## 歷次審查會議記錄及意見回覆對 照表

**SIGMU 集團企業總部大樓新建工程環境影響說明書  
程序審查意見回覆對照表**

SIGMU 集團企業總部大樓新建工程環境影響說明書(初稿)  
書面審查意見回覆對照表

### 討論案二：SIGMU 集團企業總部大樓新建工程環境影響說明書

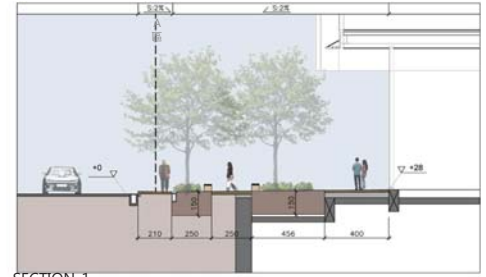
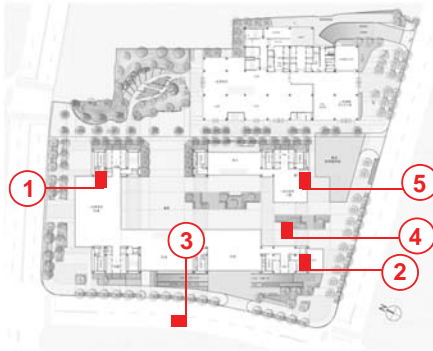
| 審查意見   | 答覆說明  | 修訂處  |              |
|--|---|------|--------------|
| <b>張O興先生(書面意見)：</b><br>一、第一次大會審查意見回覆，行人風場意見回覆中(P.45~46)，下列兩點意見敬請詳細補充說明：<br>1. 為考量環評後續針對行   | 謝指教，平均風速依氣象局測站之年平均風速2.5m/s設置，各風向之模擬結果如附錄十一表4所示。                                 | 附錄十一 | 附11-15~11-16 |
